內政部都市計畫委員會第813次會議紀錄

一、時間:中華民國 102 年 10 月 15 日 (星期二) 上午 9 時 30 分。

附圖

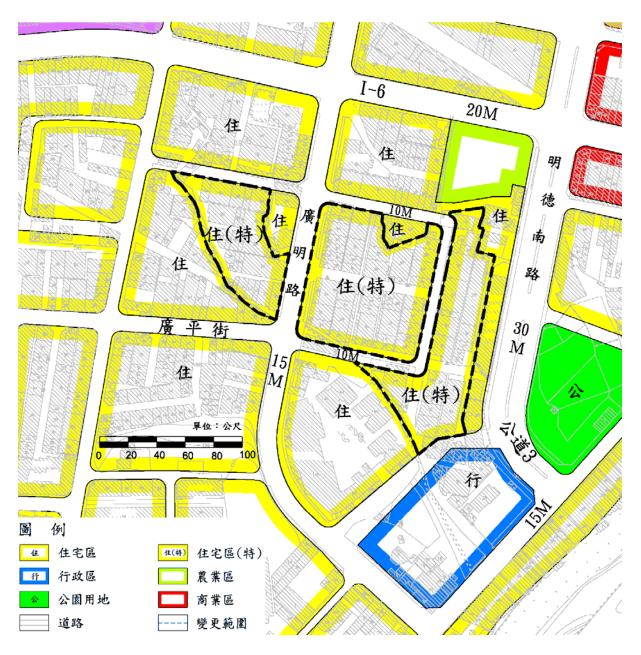
二、有關變更內容綜理表編號 1 部分:修正變更計畫 圖如附圖示。
